春日町六丁目地区地区計画の都市計画変更原案について

東京都市計画地区計画の変更（練馬区決定）

変更概要【原案】

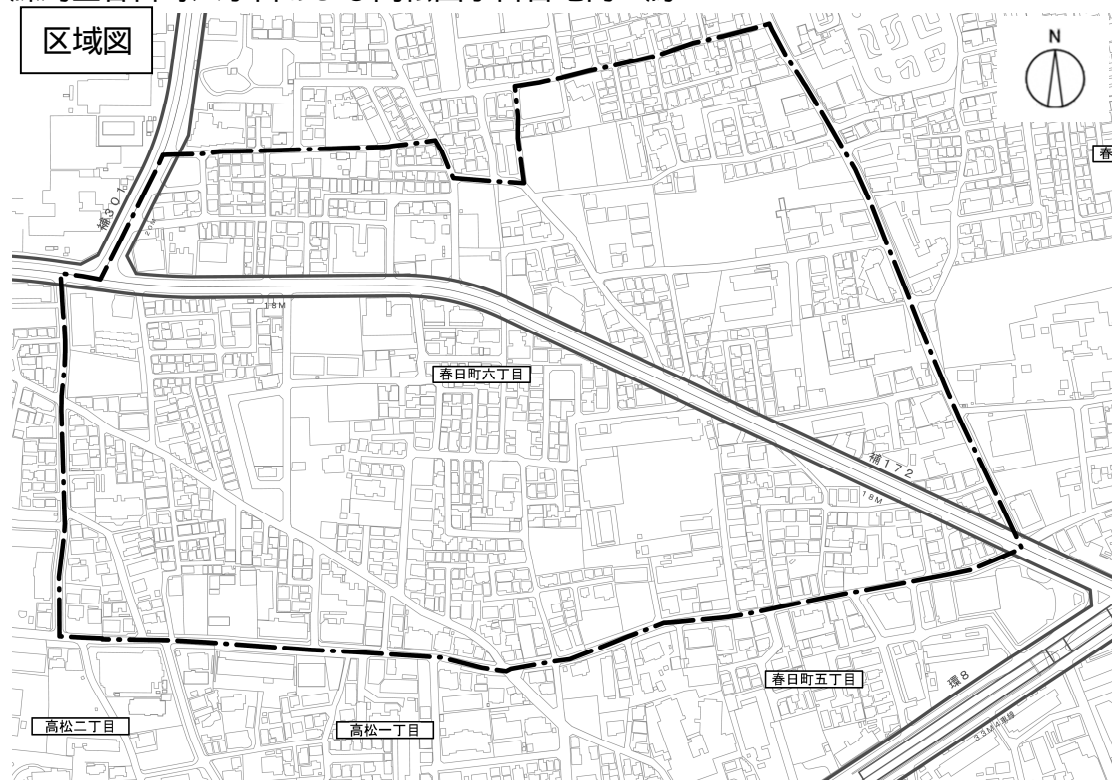
令和元年に、地区公園1号である中ノ宮竹林公園（約710㎡）に隣接する中ノ宮竹林憩いの森（約650㎡）および隣接地（約340㎡）を練馬区土地開発公社で取得した。当該地を中ノ宮竹林公園と一体的な整備を図るため、地区施設の区域を追加する地区計画の変更を行う。

計画図 2

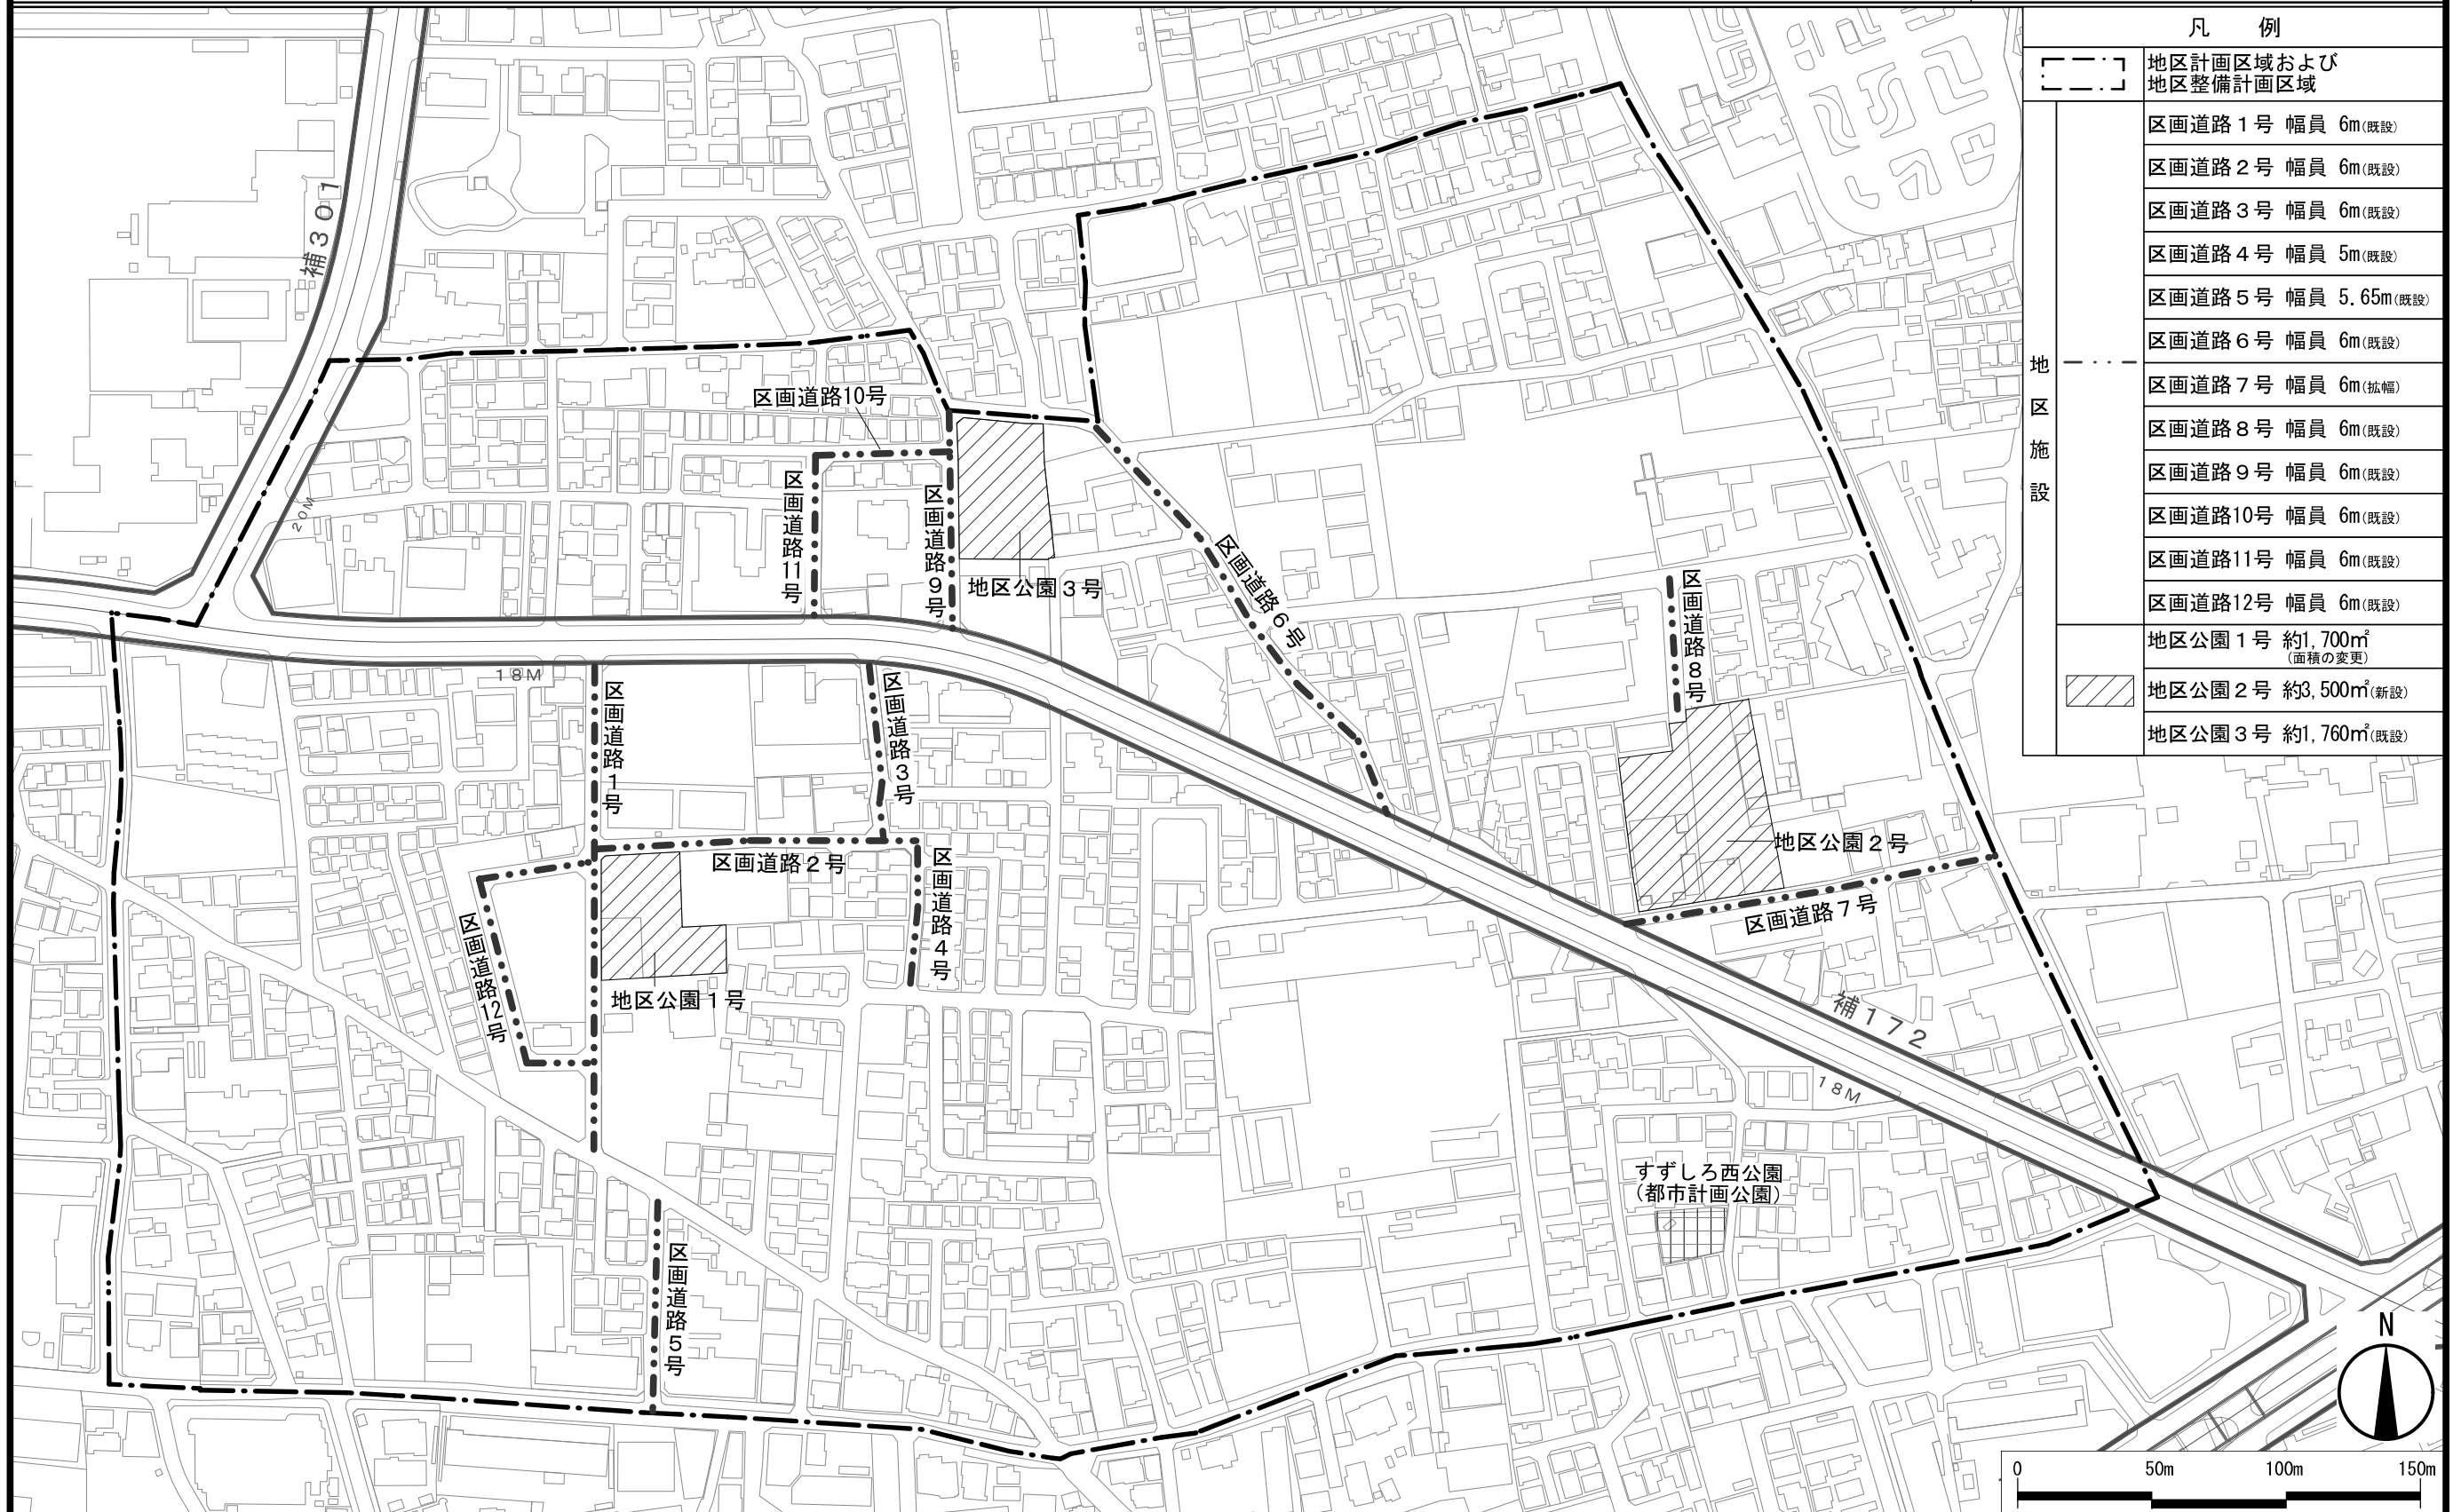
凡 例	
[---]	地区計画区域および地区整備計画区域
[---]	区画道路 1号 幅員 6m(既設)
[---]	区画道路 2号 幅員 6m(既設)
[---]	区画道路 3号 幅員 6m(既設)
[---]	区画道路 4号 幅員 5m(既設)
[---]	区画道路 5号 幅員 5.65m(既設)
[---]	区画道路 6号 幅員 6m(既設)
[---]	区画道路 7号 幅員 6m(拡幅)
[---]	区画道路 8号 幅員 6m(既設)
[---]	区画道路 9号 幅員 6m(既設)
[---]	区画道路 10号 幅員 6m(既設)
[---]	区画道路 11号 幅員 6m(既設)
[---]	区画道路 12号 幅員 6m(既設)
[---]	地区公園 1号 約1,700㎡ (面積の変更)
[---]	地区公園 2号 約3,500㎡(新設)
[---]	地区公園 3号 約1,760㎡(既設)
